**INFORME DE HITO DE CONTROL CONCURRENTE
N° 002-2024-OCI/0401-SCC**

**“EJECUCIÓN Y SUPERVISIÓN DE LA OBRA: MEJORAMIENTO Y
AMPLIACIÓN DEL SERVICIO RECREACIONAL DEL PARQUE SAN
PEDRO DE HUÁNUCO - DISTRITO DE HUÁNUCO, PROVINCIA DE
HUÁNUCO - DEPARTAMENTO DE HUÁNUCO”**

**HITO DE CONTROL N° 2 - EJECUCIÓN Y SUPERVISIÓN DE LA
OBRA, CORRESPONDIENTE A LA VALORIZACIÓN DE OBRA N° 3**

Vista fotográfica n.º 1

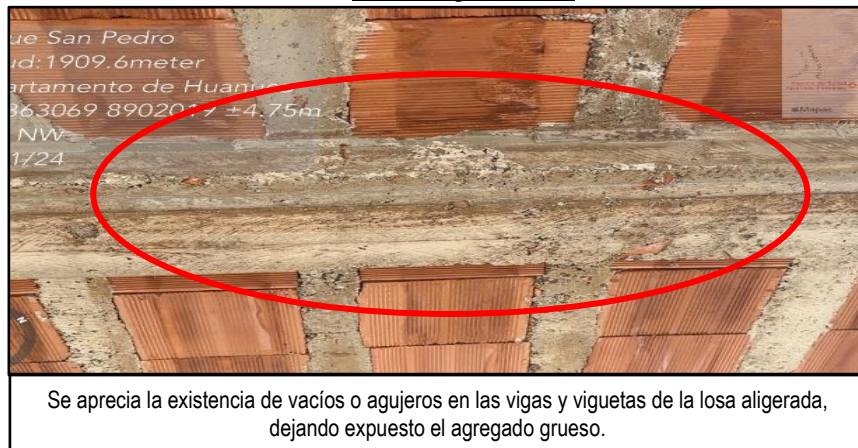
De la visita realizada el 19 de enero de 2024 a la obra: “Mejoramiento y ampliación del servicio recreacional del Parque San Pedro de Huánuco, distrito de Huánuco - provincia de Huánuco - departamento de Huánuco”, se advierte que, en la ejecución de las columnas, vigas y viguetas de la losa aligerada del módulo VIII-SS.HH. PISCINA INFANTIL³ en el eje 8A y 8B⁴, existen vacíos o agujeros dejando expuesto el agregado grueso (piedras), sin un recubrimiento que aborde todo su perímetro, conforme se advierte en las vistas fotográficas siguientes.

Asimismo, se observa que las columnas del módulo VIII-SS.HH. PISCINA INFANTIL en el eje 8A y 8B presentan colores de tonos distintos, lo que denota que se realizaron trabajos de colocación de concreto en dichas columnas en diferentes tiempos, lo cual genera juntas frías⁵, conforme se muestra en las vistas fotográficas siguientes.

“(…) se verificó y constató en las uniones de vigas y columnas, la existencia de vacíos o agujeros donde se apreciaba expuesto agregado grueso (piedras) sin contar con el recubrimiento debido, asimismo dicha observación se constató en las viguetas y vigas chatas de la losa aligerada del módulo VIII-SS.HH. PISCINA INFANTIL en el eje 8A y 8B. Aunado a ello se verificó que las columnas presentan colores con tonos distintos advirtiéndose que se realizaron trabajos de colocado de concreto en las columnas y vigas en diferentes tiempos lo cual genera juntas frías (…).”

Al respecto, el numeral 10.9, del artículo 10 de la Norma E.070 Norma de Albañilería⁶ establece que, *“El procedimiento de colocación y consolidación del concreto líquido dentro de las celdas de las unidades, como en los elementos de concreto armado, deberá garantizar la ocupación total del espacio y la ausencia de cangrejas (…).”*

Imagen n.º 3

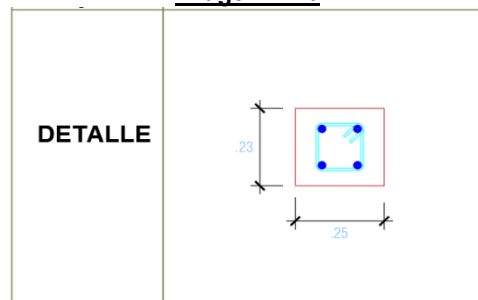
considerar lo establecido en el Expediente Técnico, toda vez, que se instalaron solo 19 paños compuestos por material metálico y elementos de albañilería (muros), separados por 28 columnetas, con un distanciamiento de 3.97 metros entre columnetas¹⁵; asimismo, las columnetas presentan la sección siguiente:

- ✓ Ancho 23 cm.
- ✓ Largo 25 cm.

Imagen n.º 4

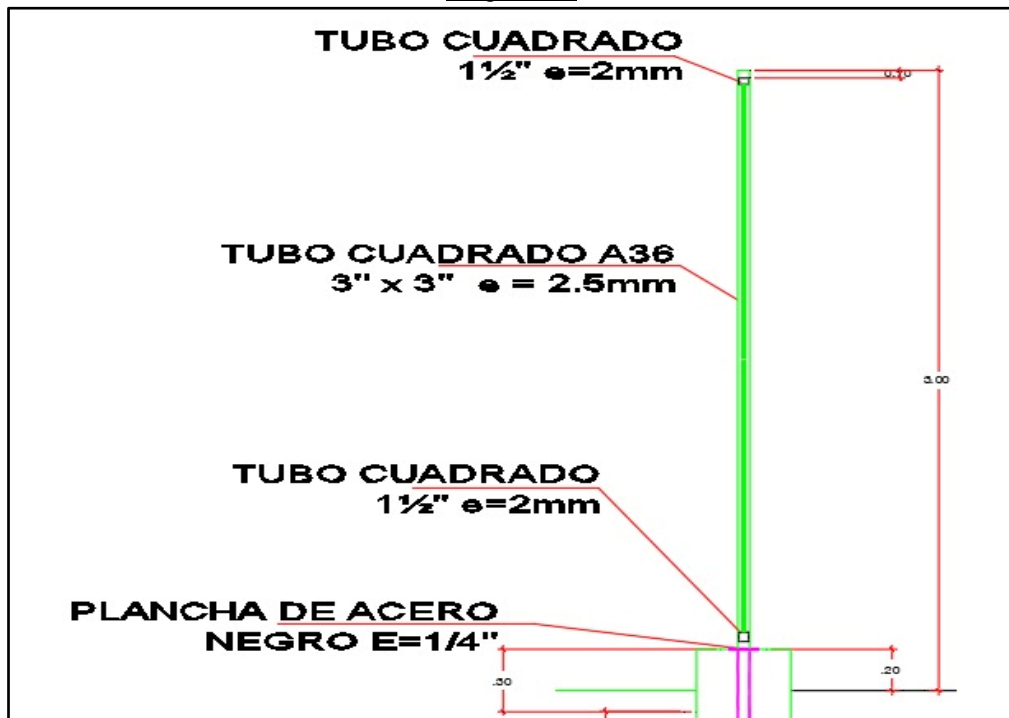
Asimismo, de la revisión realizada al Plano E-25 Estructura Cerco del expediente técnico, este establece que el citado cerco metálico debió componerse de tubos verticales de fierro negro cuadrado de 3" x 3" x 2.5mm.; y los tubos cuadrados superiores e inferiores debieron instalarse con las siguientes medidas de 1 1/2" x 2mm; conforme se observa en la imagen siguiente:

No obstante, se ha advertido que el cerco perimétrico metálico se viene ejecutando con tubos de fierro negro cuadrado de 2" x 2" x 2.5mm, distanciados a cada 10 cm¹⁶; se debe precisar, que el tubo cuadrado metálico horizontal que se ubica en la parte superior del citado cerco, cuenta con las mismas dimensiones a los tubos verticales, conforme se observa en la vista fotográfica siguiente.

Además, en el plano E-25 de Estructura Cerco del expediente técnico, se establece colocar una plancha de acero negro E=1/4", como base entre el sobrecimiento y los tubos cuadrados metálicos verticales a lo largo del cerco perimétrico; sin embargo, estos no fueron colocados, situación que no estaría acorde a lo establecido en el expediente técnico, por lo que la ejecución de la partida 02.21 Modulo XXI Cerco Perimétrico instalado en la zona Este, se viene ejecutando al margen de lo establecido del expediente técnico, según se muestra en la vista fotográfica siguiente.

Imagen n.º 5

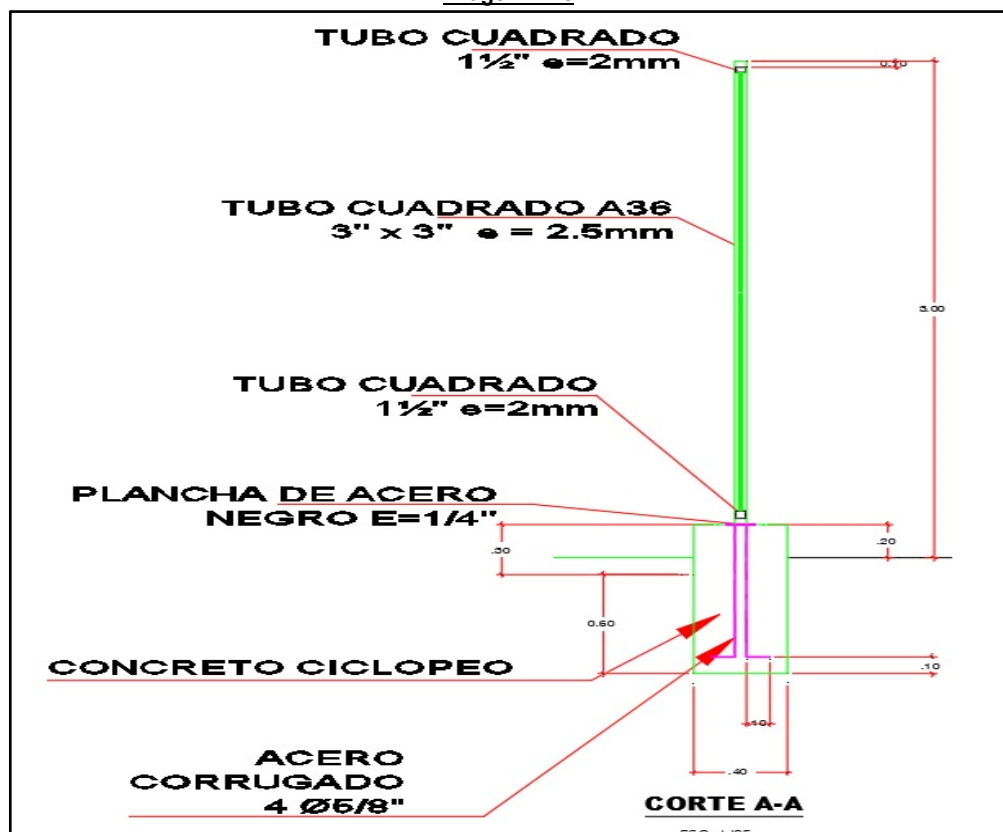
Aunado a ello, el plano E-25 Estructura Cerco del expediente técnico, establece que los tubos metálicos cuadrados de 3"x3" (e=2.5mm) deben ser colocados en el eje del sobrecimiento a lo largo del cerco perimétrico; es decir, estos tubos metálicos debieron instalarse al centro del sobrecimiento de concreto, conforme se muestra en la imagen siguiente:

Pese a ello, de la inspección realizada a la obra, se advierte que los tubos metálicos cuadrados instalados en el módulo XXI CERCO PERIMETRICO zona Este, vienen siendo colocados fuera del eje del sobrecimiento; dicho de otra forma, no se encuentran instalados al centro del sobrecimiento corrido de concreto a lo largo del cerco perimétrico, situación que no se encuentra acorde con el Plano E-25 de Estructura Cerco del expediente técnico, conforme se muestra en la vista fotográfica siguiente:

Imágenes n.º 5

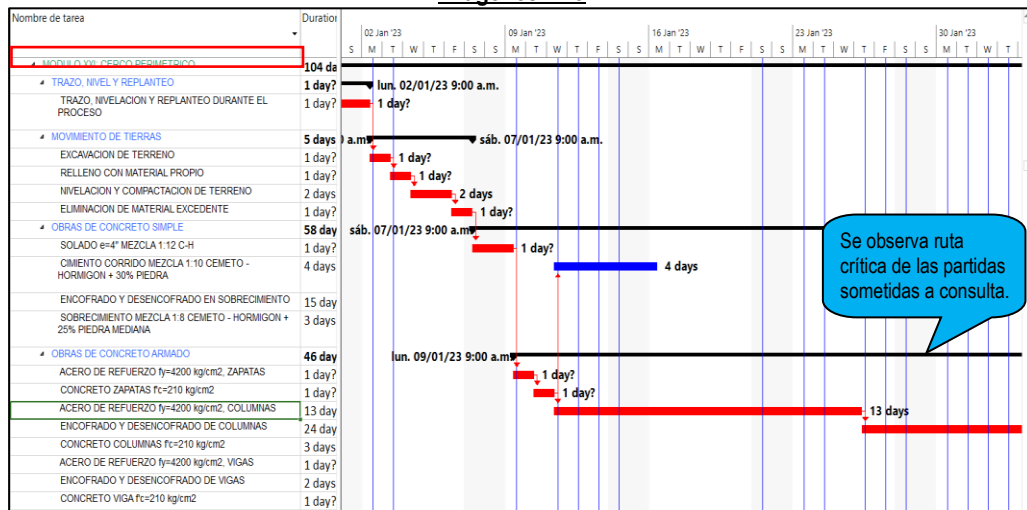
Al respecto, estas consultas realizadas por el Contratista, no atendidas por el Supervisor, ni por el Proyectista, afectan la ruta crítica de la ejecución del proyecto según el cronograma de ejecución de obra, conforme se advierte en la revisión de la partida 02.21 Modulo XXI Cerco Perimétrico del Expediente Técnico de la obra, según se muestra en la imagen siguiente:

Es pertinente indicar que, a la fecha de la visita por parte de la Comisión de Control Concurrente, el cerco perimétrico se encontraba con un avance significativo en las zonas este, norte y sur; por lo que, la no absolución a la consulta relacionada al Cerco Perimétrico pone en riesgo su ejecución dentro de los plazos contractuales, al afectar la ruta crítica del citado cerco, lo descrito se observa en la vista fotográfica siguiente.

Imagen n.º 6

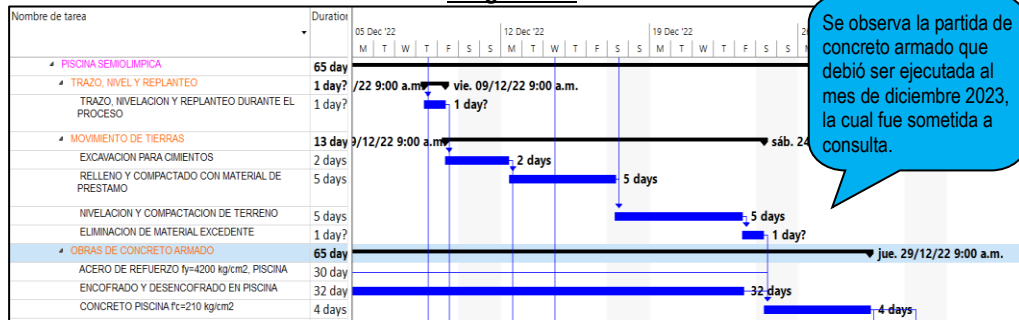
En ese mismo orden de ideas, con relación a la ejecución de la partida 02.01.01.02 del MODULO I: PISCINA SEMIOLIMPICA, se verificó en el Expediente Técnico que el desarrollo de las mismas se programaron ejecutarse en el mes de diciembre de 2023, según se muestra en la imagen siguiente:

Cabe resaltar que, a la fecha de la visita por parte de la comisión de control concurrente, la sub partida 02.01.01.02.03 Obras de Concreto Armado del MODULO I: PISCINA SEMIOLIMPICA no se encuentra ejecutada, pese a que su cronograma de ejecución se encuentra programada desde el mes de diciembre 2023; por lo que, la no absolución a la consulta relacionada a esta sub partida, pone en riesgo su ejecución dentro de los plazos contractuales, lo descrito se observa en la vista fotográfica siguiente.

De lo descrito en los párrafos precedentes, se advierte que las partidas 02.21 MODULO XXI CERCO PERIMÉTRICO y 02.01.01.02 del MODULO I: PISCINA SEMIOLIMPICA cuentan con un avance de ejecución, sin embargo, para su culminación, se debe absolver las consultas planteadas por el Contratista, las cuales a la fecha no se encuentran atendidas, pudiendo afectar su avance contractual, así como la ruta crítica de estas; lo que conllevaría a una eventual paralización de obra, y en consecuencia, podría ocasionar mayores gastos generales.
